CGU

RELATÓRIO DE AVALIAÇÃO

Superintendência Regional - Departamento Nacional de Infraestrutura
de Transportes - Paraná

Projeto de Auditoria: OS 201801063

Figura 22 – Desagregação de serviço em sarjeta trapezoidal e trincas em degraus de descida de água

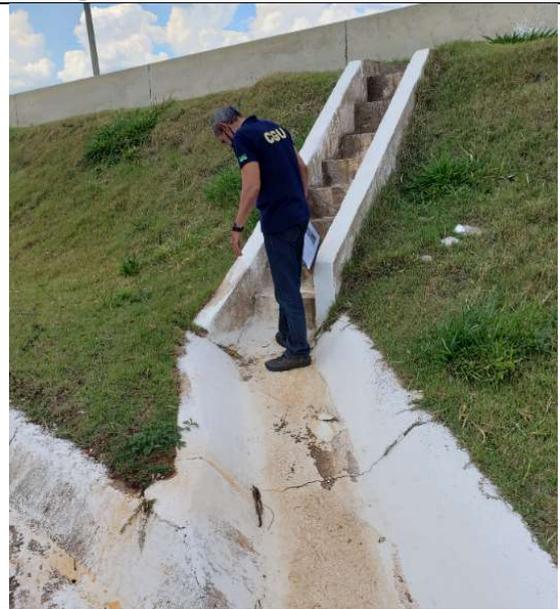
Foto 03 – 14.11.2020. Desagregação de serviço recente em sarjeta trapezoidal (marginal Esquerda). Coordenada S25 08.846 W53 35.586.

Foto 04 – 14.11.2020. Trincas em descida de água em degraus (marginal Esquerda). Coordenada S25 08.822 W53 35.600.

Quadro 3 – Seção tipo de pavimentação I

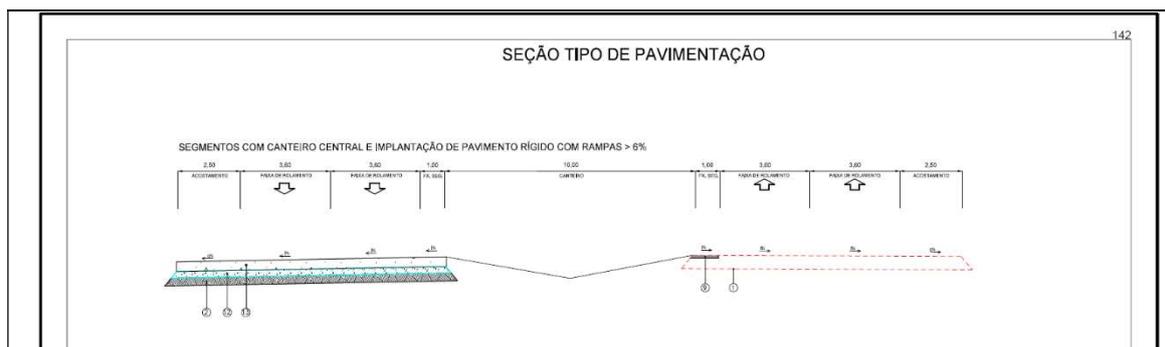
b) Agrega-se ao registrado o fato de que as seções tipo de pavimentação, constantes no Volume 2 – Documentação, demonstram de forma inequívoca que o dimensionamento da estrutura do pavimento rígido considerou a implantação dos acostamentos e das faixas de rolamento em concreto para os locais em rampa maior que 6%, (pavimento novo de concreto), conforme pode ser observado nas seções reproduzidas do referido volume do anteprojeto.

Figura 11 - Dimensionamento final do Anteprojeto

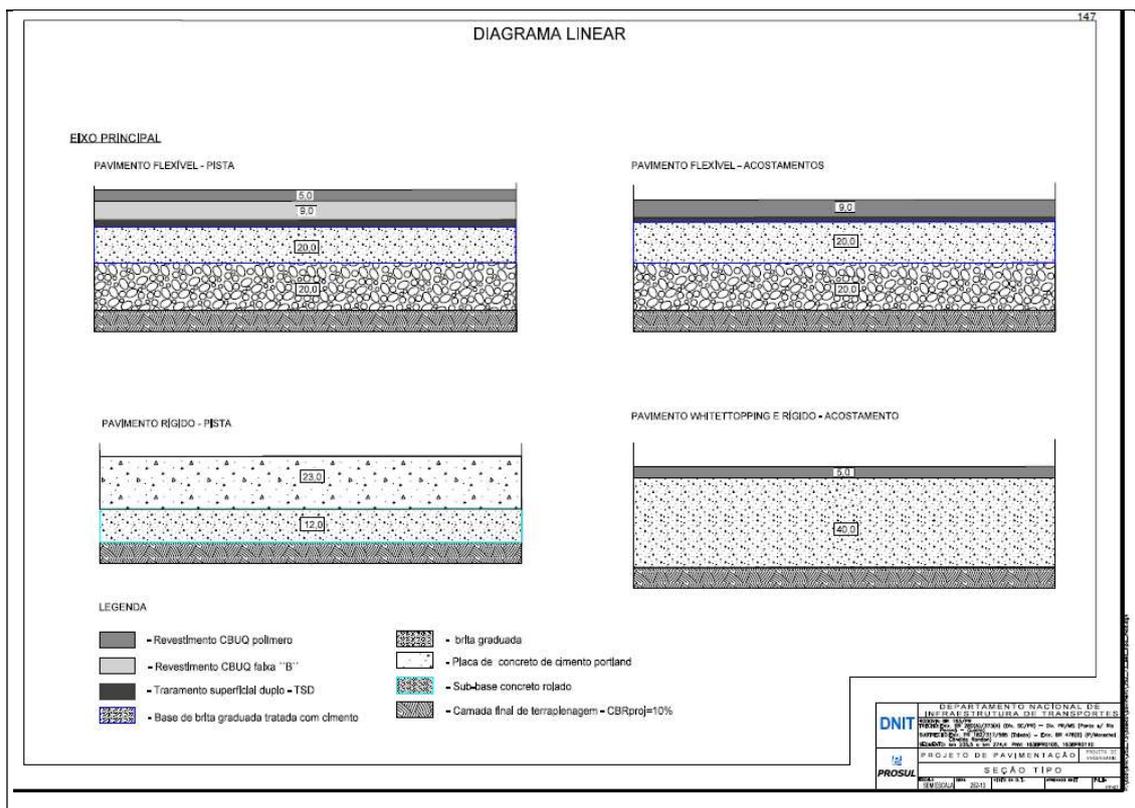
Estes dados constam na documentação gráfica do anteprojeto, com o destaque para a separação da camada em CBUQ em duas camadas, uma delas com polímeros, conforme página 149 do Anteprojeto, volume II – documentação gráfica:

No que tange à manifestação do item 32, a qual alega que o pavimento existente possui dimensionamento de base (20cm) e sub-base (20cm), perfazendo a espessura de 40cm, também não pode prosperar. O embasamento técnico deve se dar pelos dados e cálculos considerando o cenário existente (atual), ou seja, o observado na elaboração do anteprojeto e não pelo cotejamento com o pavimento implantado. Num passado distante poderia ser admissível este tipo de relação, ou seja, utilizar a mesma estrutura do pavimento existente, porém isso não é mais cabível, visto que os métodos de dimensionamento permitem a adequação às características técnicas do local, tais como solo, tráfego ao pavimento ideal, obtendo o dimensionamento com o melhor custo-benefício. Caso considerássemos como verdadeira a alegação, a própria forma de contratação do DNIT ficaria sem nexos, visto que o histórico do processo nos mostra que foi contratada a elaboração de um anteprojeto resultando no dimensionamento licitado. Desta forma, se esvai a argumentação pelo próprio procedimento adotado pela autarquia, ou seja, a elaboração de um anteprojeto para posteriormente contratação da obra, neste caso por RDCi, e não apenas a indicação de que fosse seguido o dimensionamento existente.

Figura 12 – Seção típica do pavimento de concreto prevista no projeto executivo

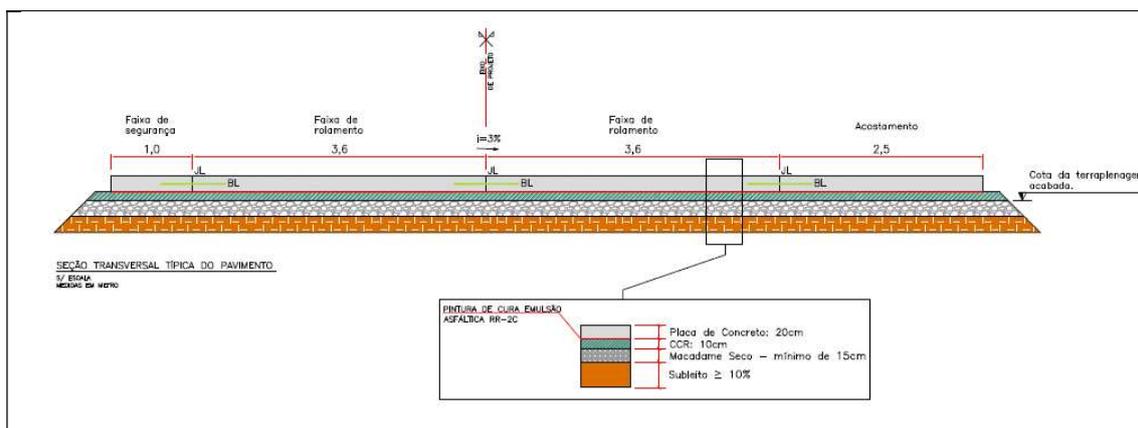
Justifica a autarquia que a redução da espessura da camada final do pavimento rígido deu-se pelo acréscimo de *pelo menos 20cm de rachão no reforço do subleito e da execução de toda a plataforma aumentando consideravelmente a largura do dimensionamento*.

Sobre a alegação apontada pela autarquia, da redução da espessura da camada de 23cm para 20cm, devido ao reforço do subleito de *no mínimo 20cm*, esta não pode ser acatada, pois o próprio projeto executivo na seção típica do pavimento rígido, prevê a espessura mínima de 15cm, descaracterizando inclusive a planilha comparativa (COMPARATIVO DE CUSTOS – SOLUÇÕES DE PAVIMENTAÇÃO) elaborada pela autarquia (primeiro item de serviço “Sub-base de macadame seco”, do item 1.2), conforme observa-se no des. – 1.3.1 do documento 1029-PR-BR-163-Proj Pavimentação, do qual destacamos abaixo:

Figura 14 - Resultados do dimensionamento da placa de concreto

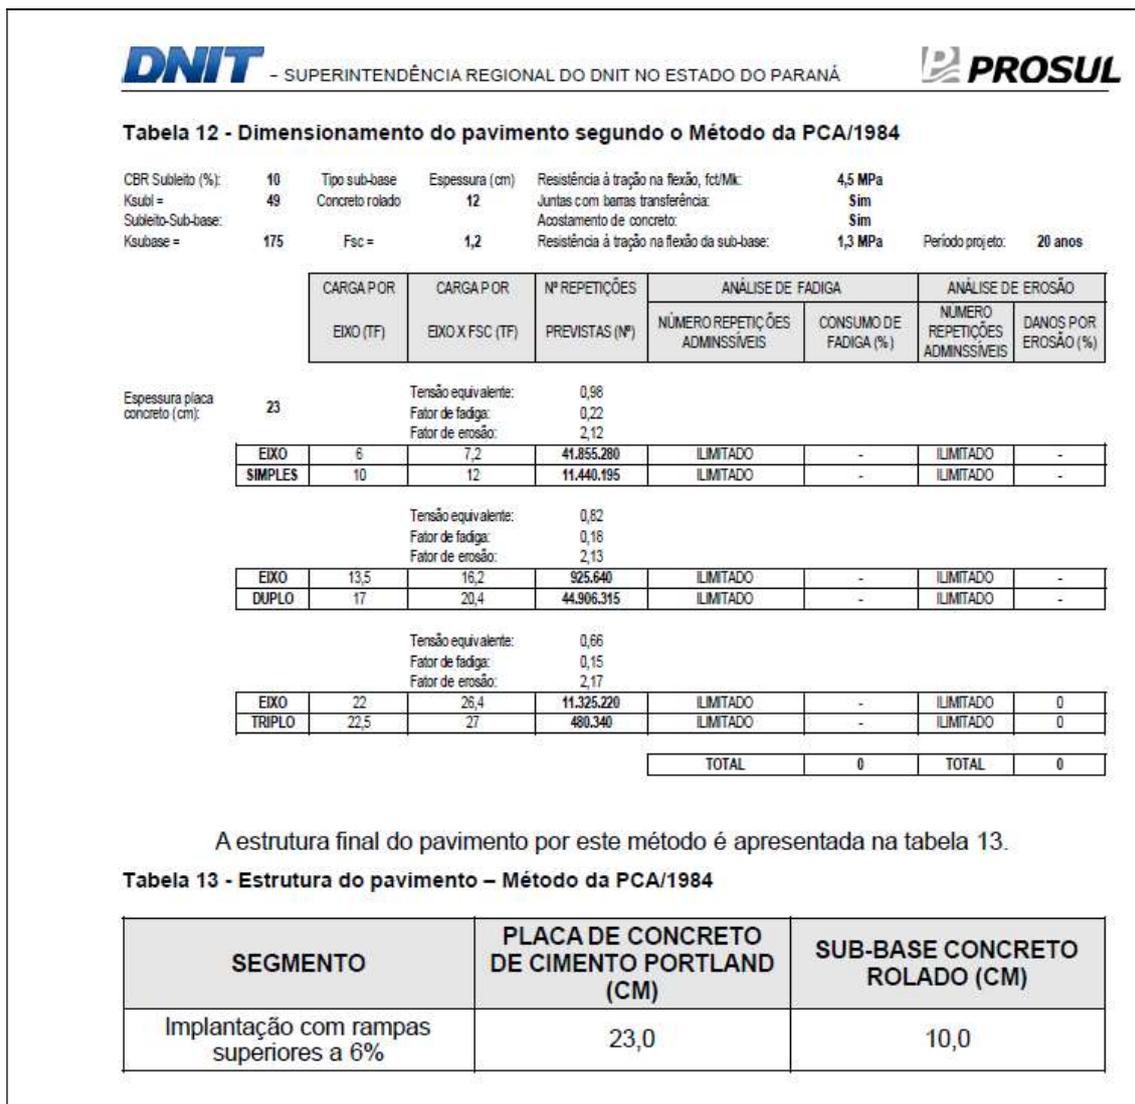
Considerando as informações que estão no anteprojeto evidencia-se que as placas da terceira faixa de rolamento **não** foram dimensionadas como elementos isolados e sim inseridas entre outras placas de concreto. Fato este que demonstra que a informação registrada pelo fiscal do contrato não corresponde ao que está no anteprojeto e mais do que isso se realmente as condições de contorno registradas pelo fiscal para a implantação das placas, seria de placas isoladas o anteprojeto teria utilizado parâmetros de dimensionamento inadequados ao definir as espessuras das placas.

A tabela 12 apresenta os resultados do dimensionamento da placa de concreto dos segmentos a implantar com rampa superior a 6%.

Na figura abaixo apresenta-se um extrato dos resultados do dimensionamento da placa de concreto dos segmentos a implantar com rampa superior a 6%.

Figura 15 – Mostra da seção tipo de pavimentação rígida com rampas > 6%

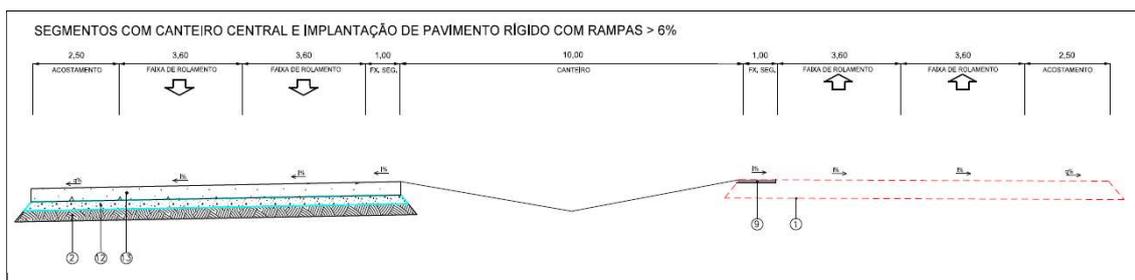
b) Agrega-se ao registrado, o fato de que as seções tipo de pavimentação, constantes no Volume 2 – Documentação, demonstram de forma inequívoca que o dimensionamento da estrutura do pavimento rígido considerou a implantação dos acostamentos e das faixas de rolamento em concreto para os locais em rampa maior que 6% (pavimento novo de concreto), conforme pode ser observado nas seções reproduzidas do referido volume do anteprojeto.
